改善箇所説明図

【不具合対象部位】

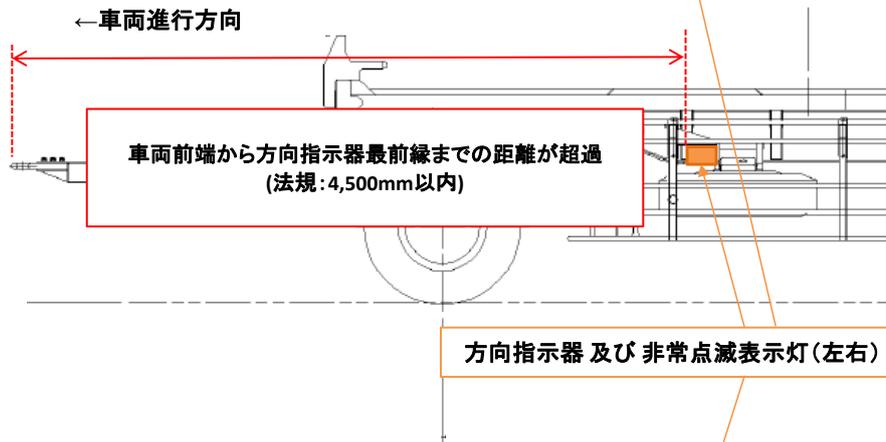
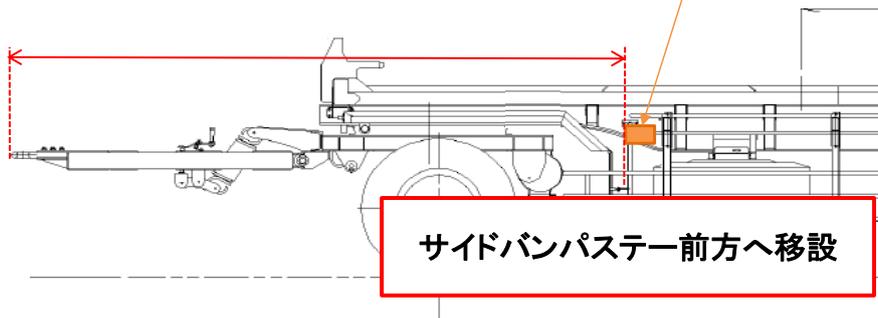
【不具合の内容】

コンテナフルトレーラの両側面の中央部に備える方向指示器及び非常点滅表示灯において、設計検討が不十分だったため、自動車の前端からの距離が超過している。
このため、保安基準第41条及び第41条の3の基準に適合しない。

【改善の内容】

全車両、当該灯火器を前方に移設する。
